Tillæg til miljøgodkendelse

Ændring af udendørs vaskeplads til indendørs vaskeplads i ny læsse/lossehal og dertilhørende vilkårsændringer

BioCirc Vinkel Biogas ApS
Vasehøjvej 16-18
7840 Højslev

Skive Kommune
Forvaltningen for Teknik, Miljø & Udvikling
Rådhuspladsen 2
7800 Skive

Figur 1: Situationsplan over BioCirc Vinkel Bioenergi ApS med placering af ny læsse/lossehal med indendørs vaskeplads markeret med orange.

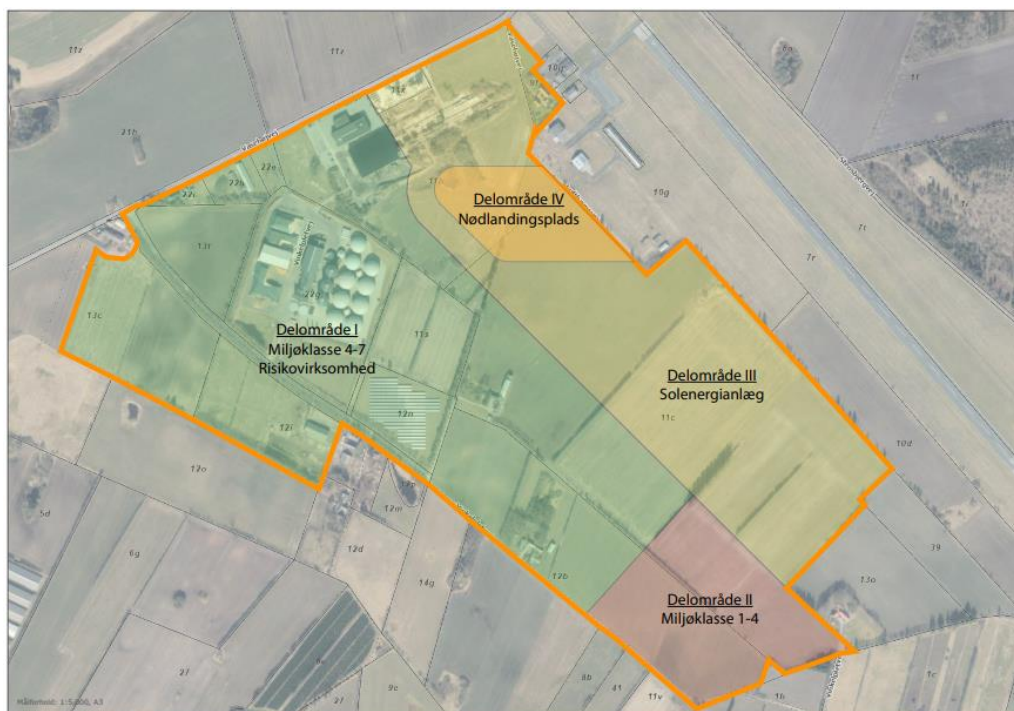
Læsse/lossehallen ønskes placeret som vist på figur 1. Hallen bliver således placeret på det område, hvor der tidligere var planlagt en udendørs vaskeplads. Vaskepladsen ønskes bibeholdt, men etableres indendørs i bygningen til den nye læsse/lossehal, hvor der også er ekstra kørespor til flydende husdyrgødning.

Vaskepladsen etableres med linjeafløb og sandfang, og vaskevandet ledes til indleveringstanken og indgår i biogasprocessen. Tagvand opsamles til genanvendelse i anlægget og ændringen medfører således ikke øgede mængder spildevand. Der vil ligeledes ikke ske en ændring i opbevaringen af sæbemidler til brug på vaskepladsen.

Vilkår 14. Den indendørs vaskeplads skal etableres med tæt belægning og med en rende omkring, der fungerer som sandfang.

Vilkår 15. Kørende materiel, som har været i kontakt med animalske biprodukter eller kildesorteret dagrenovation, må ikke vaskes på den indendørs vaskeplads.

Vilkår 16. Vand fra den indendørs vaskeplads skal ledes til virksomhedens indleveringstank og indgå i anlæggets processer.

Vilkår 17. Den indendørs vaskeplads skal indrettes således, at vand fra vask af køretøjer kan holdes indenfor vaskepladsens område.

Vilkår 19. Der må udelukkende anvendes Nerta Blue Diamond som sæbemiddel på den indendørs vaskeplads. Hvis virksomheden på et senere tidspunkt ønsker at anvende andre stoffer på vaskepladsen, skal dette godkendes af Skive Kommune før brug.

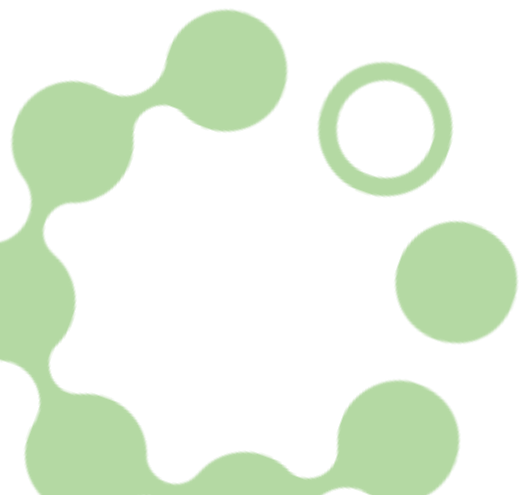
Som det fremgår af vedhæftede bilag, så vil der i midten af hallen være et linjeafløb. Opsamling fra afløbet vil blive ført til indtagetanken sammen med den flydende husdyrgødning og videre i biogasprocessen. Der ændres derved ikke på det grundlæggende kloakeringsforhold, og det vil ikke give anledning til ekstra belastet overfladevand. Ændringen vil betyde en mindre mængde spildevand (belastet overfladevand), da regnvand ikke vil blive blandet med vaskevand.

Rent overfladevand fra tag ledes til nedsivning.
